第4回 千葉東沿岸海岸保全基本計画検討会

～千葉東沿岸海岸保全基本計画の変更について～

千葉東沿岸海岸保全基本計画の変更について

計算で求められた防護高と面的防護の組み合わせのイメージ

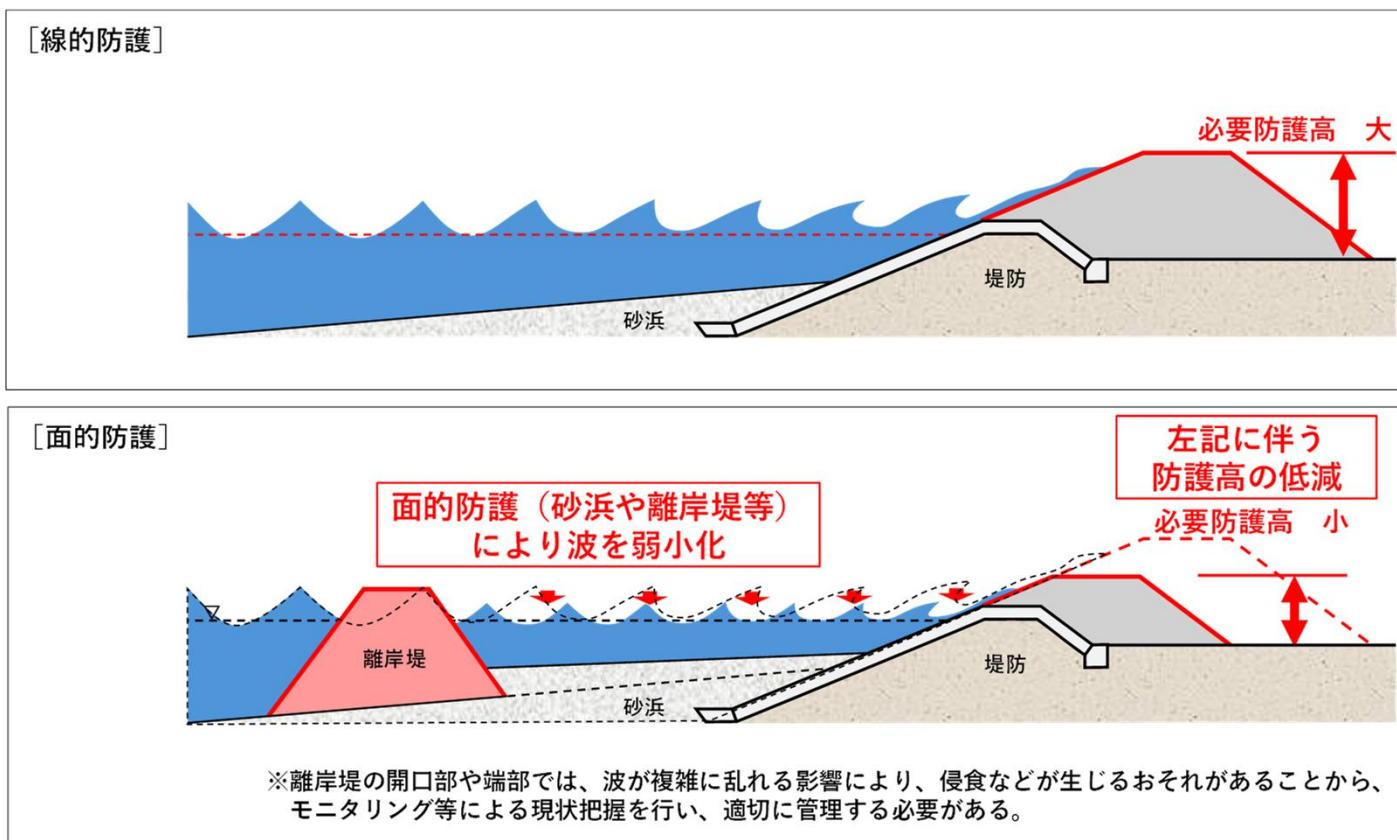
(2) 施設整備の検討に当たっては、堤防等による防護だけでなく、砂浜等による面的防護など、様々な方策があることに留意する。

→高潮・波浪に対する防護高が著しく高い箇所は、低減に繋がることも考えられるため面的防護について明文化。

- ・2100年の施設状況は、現施設の構造形式のままで、気候変動後の防護高さの目安を算定

- ・個々の施設整備の段階で現地状況に適した整備を進めていく
- ・複数の施設による面的防護により防護高の低減も考えられる

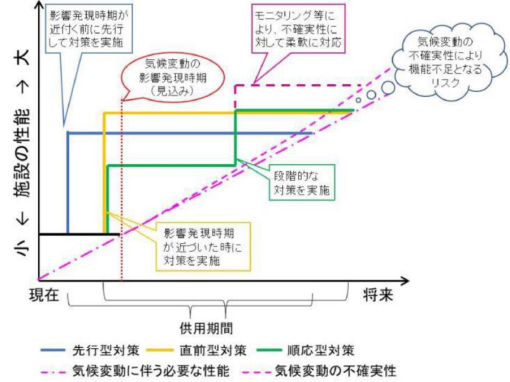
現計画	改定案
4-3-2 海岸保全施設整備の全体計画 各地区における整備計画は、海岸の現況特性、及び地元市町村や地域住民の意向等を踏まえ策定した。 表-4-3、図-4-1～図-4-5においては、海岸保全施設整備の全体計画として、海岸保全施設の整備方針、施設の種類・規模、配置、維持又は修繕の方法等を示す。なお、必要に応じて適宜、整備計画の見直しは行われるものとする。 (1) 海岸保全施設の新設又は改良 海岸保全施設を新設又は改良する場合は、地域の意向や特性に応じて、景観や環境、まちづくりなどを考慮し、設置位置や構造などの詳細な検討を行うものとする。そのために、各地区における整備については、「海岸保全基本計画」を基本とし、地域の意向や特性に応じたきめ細やかな海岸づくりを推進していくために、海岸ごとに、地域住民や関係団体等の意見を聞くとともに、最新の調査・研究及び技術開発を踏まえた計画を策定し、防護・環境・利用が調和した総合的管理を行うことが望ましい。 ※段階整備に関する内容を「(1) 海岸保全施設の新設又は改良」の次条に新規追加。これにより、「(2) 海岸保全施設の維持又は修繕」は、(3)条に変更 ※右ページ(改定案)参照 (2) 海岸保全施設の維持又は修繕 海岸保全施設の維持又は修繕は、定期的を実施した巡視や点検結果に基づき、施設の長寿命化を勘案し、背後地の状況や海岸利用を踏まえ、計画的かつ効率的に実施する。 なお、海岸保全施設の維持管理や海岸保全のための養浜については、点検や修繕の履歴、モニタリングに関する分かりやすい記録の作成、引継ぎ（保存）が効果的、効率的な事業の継続には不可欠であるため、これを適切に行う。	(2) 段階的な天端高の嵩上げ 気候変動の影響に対応した海岸保全施設の適応策や整備のあり方については、これまで、社会資本整備審議会や国土交通省が設置する各検討委員会等で数多くの検討が行われ、答申やマニュアルなどの形で国及び海岸保全施設を管理する海岸管理者が対応すべき指針が示されている。 ①「水災害分野における地球温暖化に伴う気候変化への適応策のあり方について（答申）」 (平成 20 年 6 月) 嵩上げの考え方として以下のように記載されている。 (高潮への段階的な対応及び進行する海岸侵食への対応の強化) - 海面水位の上昇や台風の激化に対応するため、高潮堤防等を的確に整備する必要があるが、高潮堤防等はコンクリート構造が多いことから、施設更新時などにあわせて、その時点で今後増大する外力を見込んで嵩上げを行い、浸水頻度を減少させる必要がある。 - 今後の海面水位の上昇や台風の激化に係る研究の進捗を踏まえ、嵩上げは段階的に実施する。具体的には、今後の海面水位の上昇や台風の激化に係る研究の進捗を踏まえ、嵩上げは段階的に考え、嵩上げを実施する。 ②「海岸保全施設の更新等に合わせた地球温暖化適応策検討マニュアル（案）」(平成 23 年 6 月) 気候変動の影響による外力の変化を見込む期間として、以下のように記載されている。 海面水位の上昇量や台風の強大化に伴う潮位偏差や波浪条件の設定においては、現時点での地球温暖化の影響に不確実性が含まれるが、検討時点から施設の耐用年数（例えばコンクリート構造物では 50 年）までを予測期間とし、耐用年数後の外力変化量を見込むものとする。 ③「漁港施設等における気候変動適応方策の設計に係る手引き(暫定版)」(令和 5 年 4 月) 気候変動適応策は、機能面、構造面の性能照査結果に基づき、適応法先の実施時期のシナリオを考慮したうえで、総合的に検討するとして、先行型対策、直前型適応策、順応型適応策が記載されている。各シナリオの選定には、気候変動に関する知見の蓄積状況や施設の利用状況、対策費用を考慮しながら組み合わせて実施することで、効果的な対策を実行可能であるとしている。

[千葉東沿岸] 地域海岸④のイメージ図

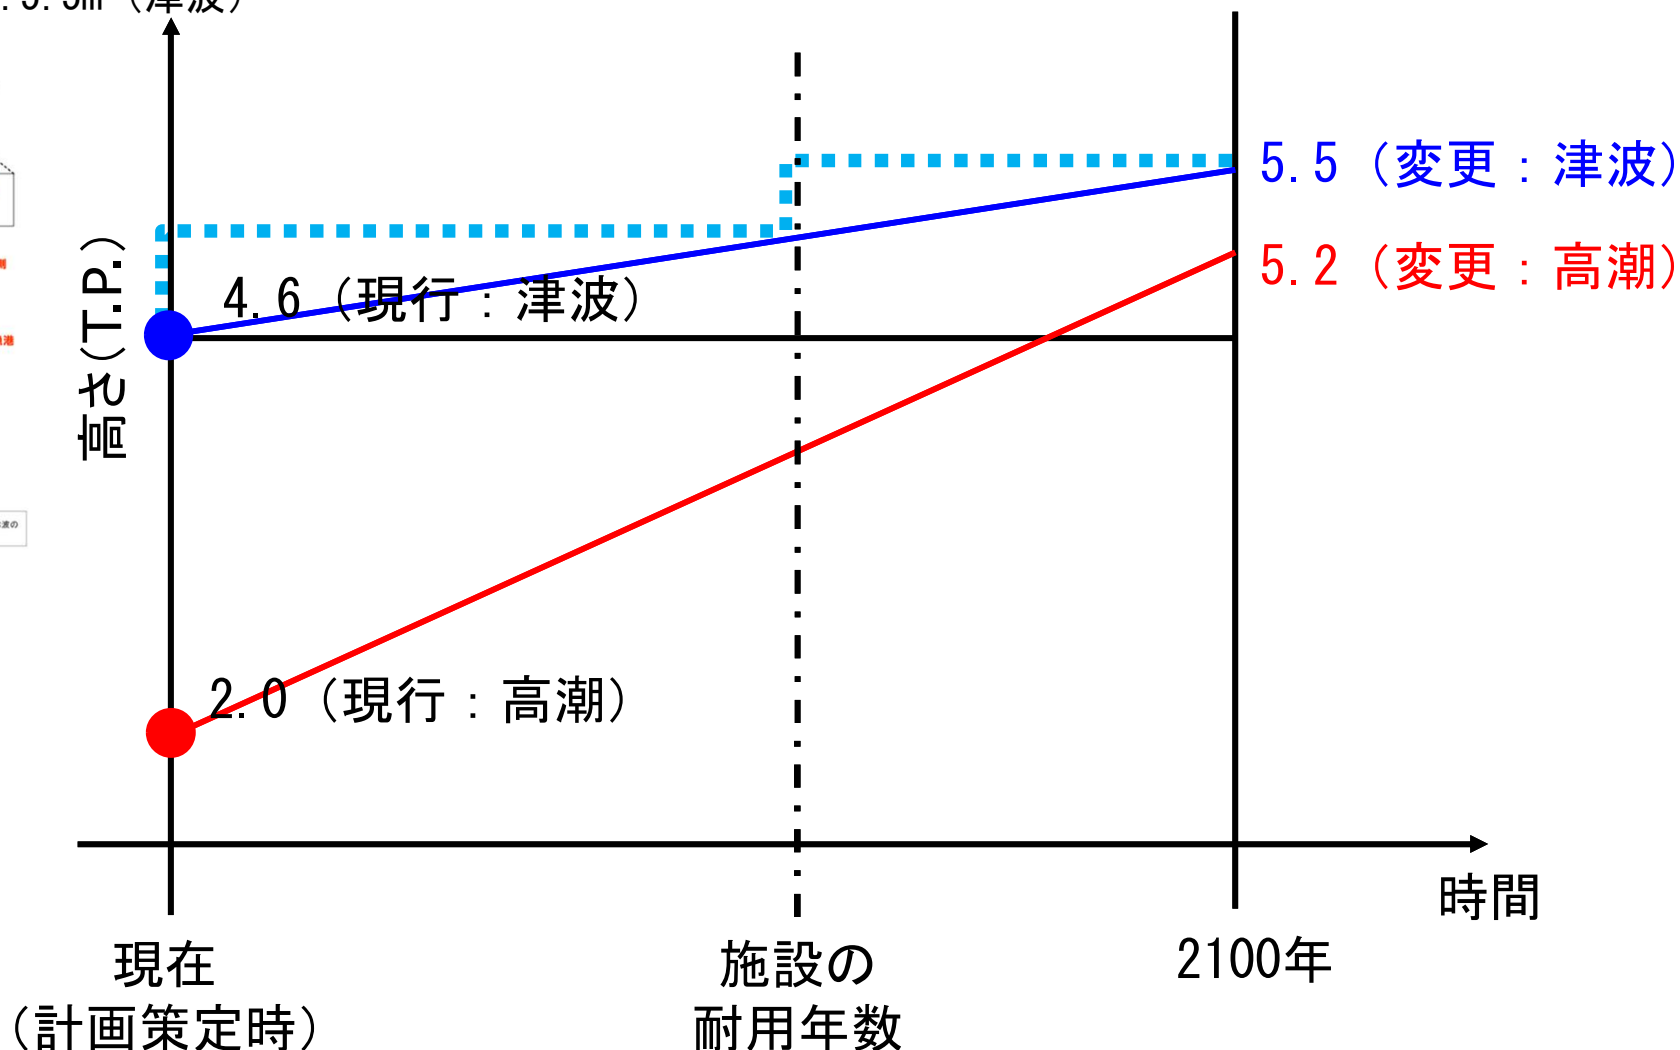
現行計画 : T. P. 4. 6m (津波)

変更計画 : T. P. 5. 5m (津波)
